(仮称) 太白CC太陽光発電事業

環境影響評価方法書に対する指摘事項の対応について

令和4年11月

株式会社ブルーキャピタルマネジメント

補足資料 10 ボーリング調査結果 (B-3, B-4)

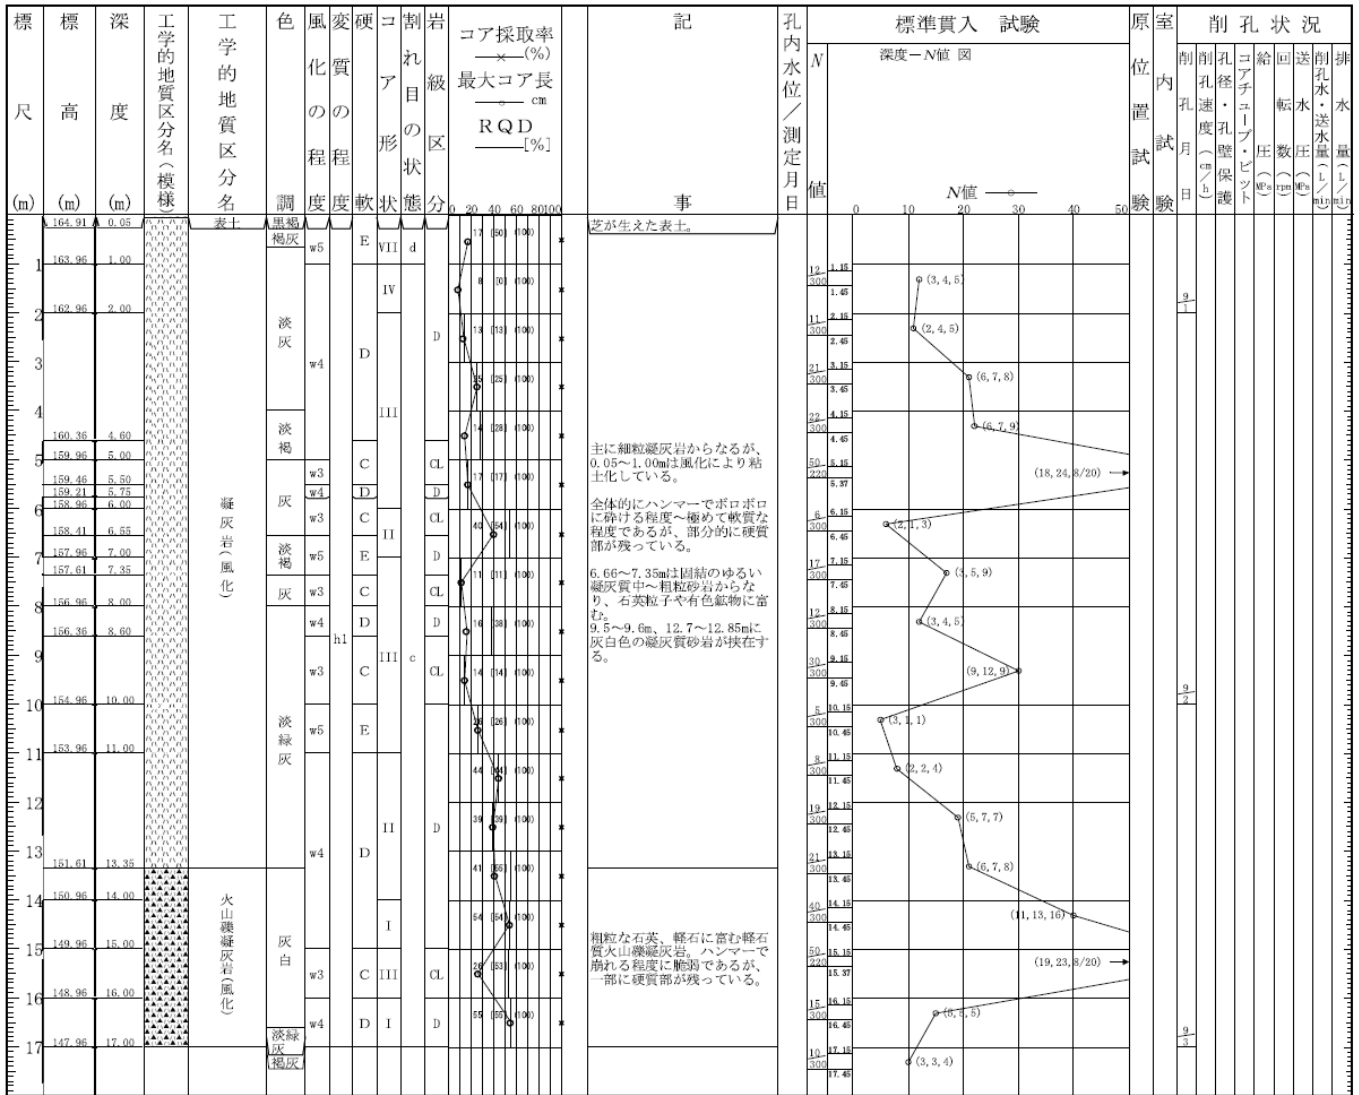
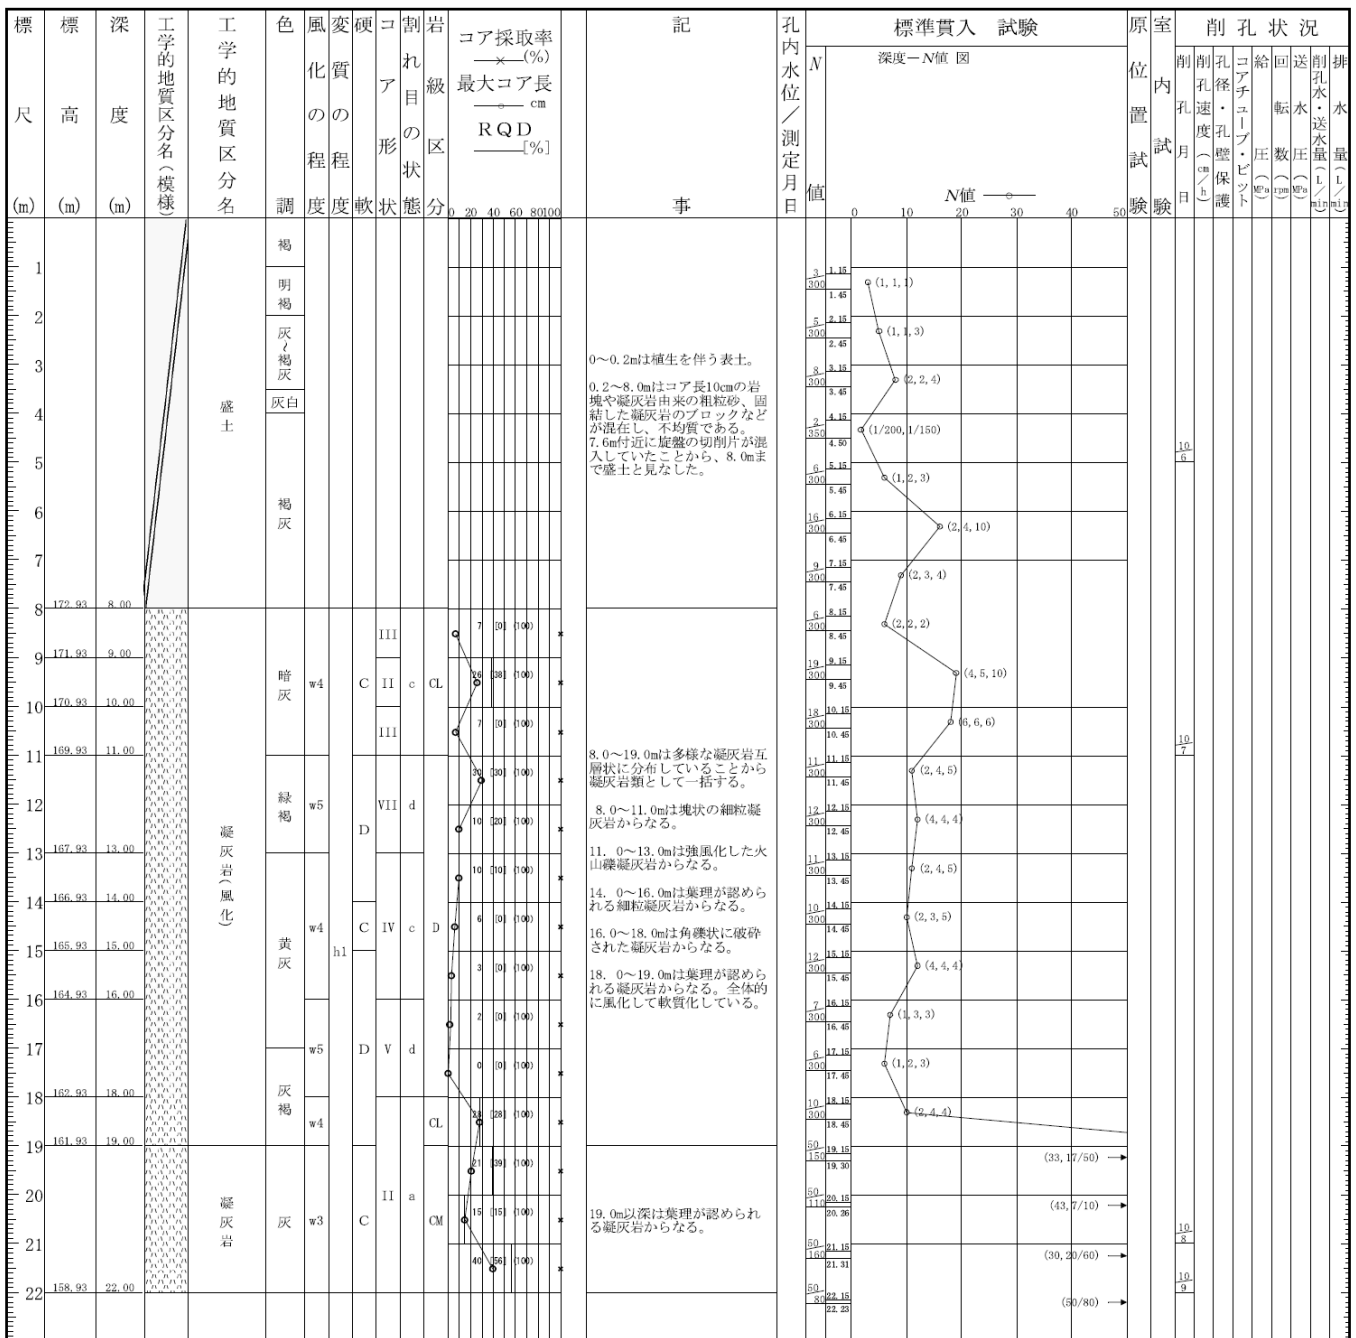
No.	指摘事項	回答及び対応方針	備考
1	<p>13 ページの地層断面図における B-4 と B-3 の N 値, 可能であれば深さ方向の N 値の分布を書いた標準貫入試験の結果を教えてください。</p> <p>B-4 は盛土と凝灰岩類の状況 B-3 は火山礫凝灰岩と凝灰岩(風化)の境界やその状況を知りたい。</p>	<p>B-3 及び B-4 の柱状図は補足資料 10 のとおりです。</p> <p>B-4 の盛土と凝灰岩類の N 値はいずれも 10 程度となっています。B-3 は火山礫凝灰岩(風化)の深さ 5m 付近は N 値が 50 以上の固い層が存在し、火山礫凝灰岩と凝灰岩(風化)の境界(深さ 13m 付近)は N 値が 20 程度となっています。</p>	<p>方法書 6.1-4 6.1-6</p> <p>補足資料 10</p>
